监理工程师通知单

项目：华直当阳市庙前镇 4×20MWp 地面分布式农光互补光伏发电项目

编号：HZDYM-Q-CZZH-TZ-054

主题：关于综合楼散水未按照图纸施工的相关事宜

二、图纸号，YCJJ _ BD1710001S _ T0101_ 09。（5）节点散水大样图纸说的很清楚。
请按照图纸，节点大样要求整改，报整改后图片闭环。

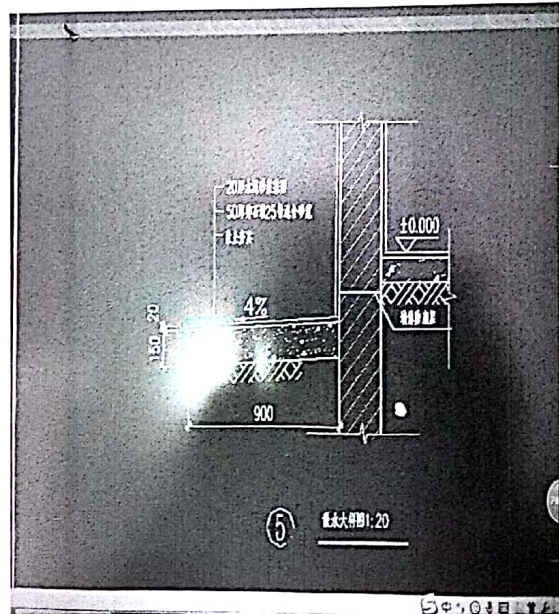
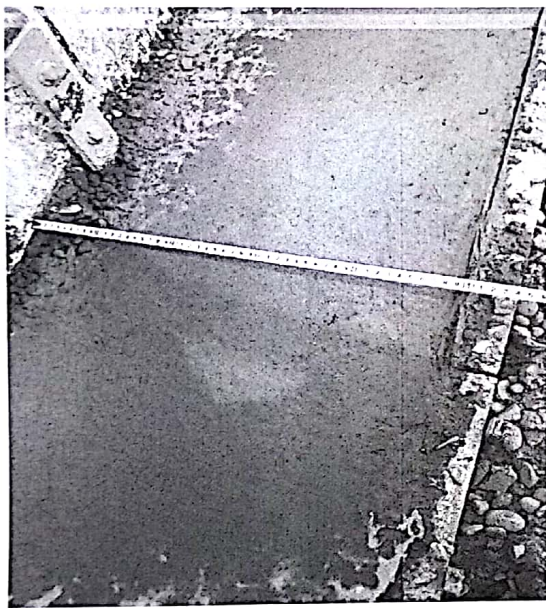
内容：一、经现场巡查，综合楼散水，宽度应 900mm，实际施工 500mm，减少 400mm。
